Memo

Projectbureau Zeeweringen

Aanpassing grenzen randvoorwaardenvakken Noorddijk, Molenpolder en Kievitpolder (n.a.v. "Controle Toetsing Revisie Noorddijkpolder en de Molen, Kievitpolder", PBZ kenmerk Noorddijk 30112001)

k-02-01-03

Bijlage 1.1 : Grenzen die gehanteerd worden in diverse stukken

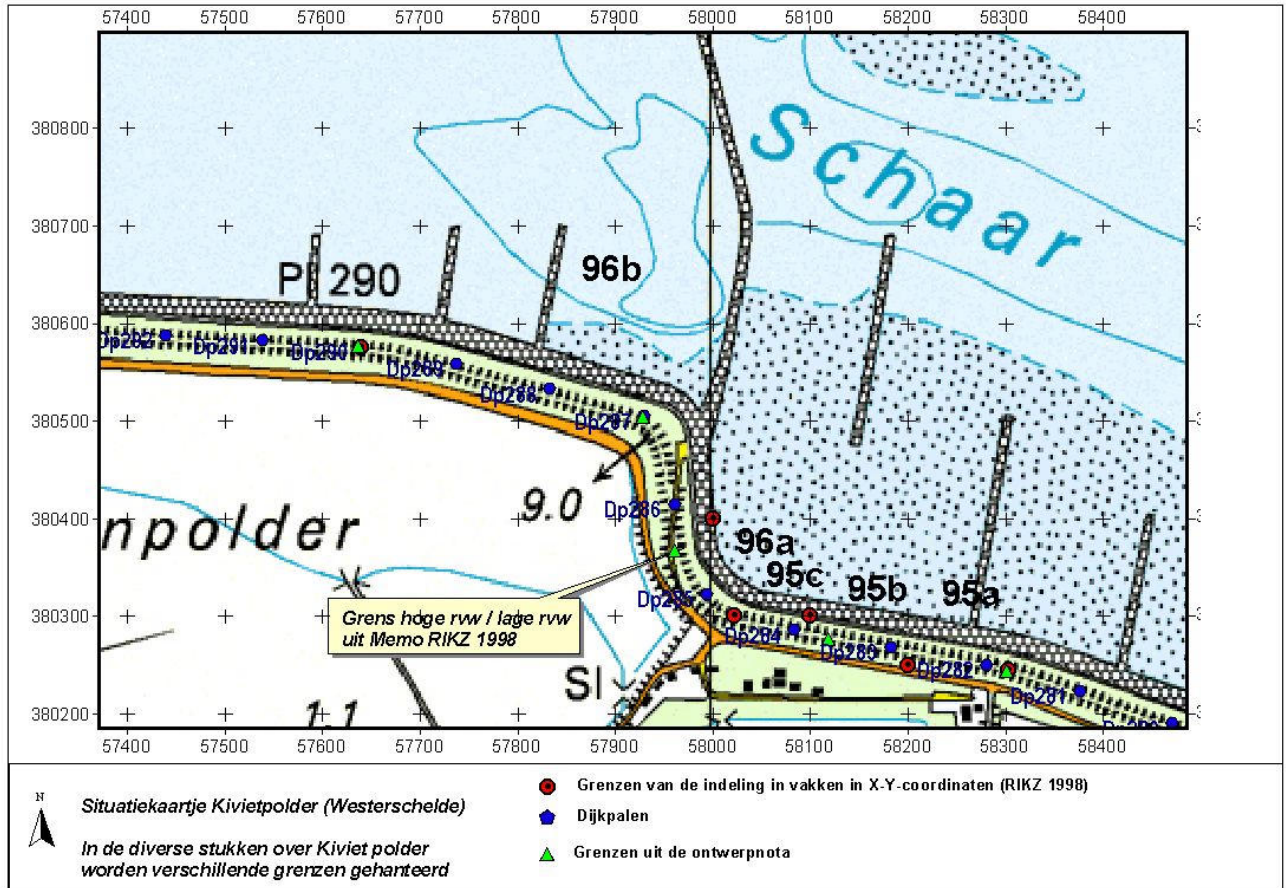
topografische kaart geprojecteerd worden, blijkt het dat de grenzen van de dijkvakken niet goed aansluiten op de projectie op de dijk. (bijlage 1.1)

Het ziet er naar uit dat de grens tussen dijkvak 96b en 96a in de bocht t.p.v. de strekdam had moeten liggen.

Zoals hierboven geconstateerd is dijkvak 95c een overbodig dijkvak, wat in principe geheel overlapt wordt door de randvoorwaarden van dijkvak 95b, die gelden tot dijkpaal 285.6. De grens tussen dijkvak 96a en 96b is het midden van de bocht, ter hoogte van de aansluitende dam. (bijlage 1.2)

Hierdoor blijft de golfhoogte hoog tot net voorbij de bocht (dijkpaal 285.6). Fysisch gezien is dit ook aannemelijk, omdat de golven die zich voortplanten in de schaar van Ossensisse door middel van refractie bijdraaien om de bocht van de dijk. Het hoge voorland wordt pas ruim na de bocht effectief voor de golven. Vanaf dijkpaal 285.6 naar het oosten worden de golven geremd door het hoge voorland.

Dijk- vak	X-coord begin	Y-coord begin	X-coord eind	Y-coord eind	ref	Ref [dp]	Ref [dp]	poldernaam	Hs 2m+	Hs 4m+	Hs 6m+	Tp 2m+	Tp 4m+	Tp 6m+
96b	57639	380575	57930	380505	ws.z	290	287	Molenpolder	1.5	1.8	2.0	4.8	5.7	5.7
96a	57930	380505	57965	380365	ws.z	287	285.6	Molenpolder	1.5	1.9	2.1	4.8	5.7	5.7
95b	57965	380365	58115	380275	ws.z	285.6	283.7	Kievitpolder	0.9	1.6	1.9	4.8	5.7	5.7
95a	58115	380275	58303	380245	ws.z	283.7	281.88	Kievitpolder	0.9	1.6	1.9	4.8	5.7	5.7
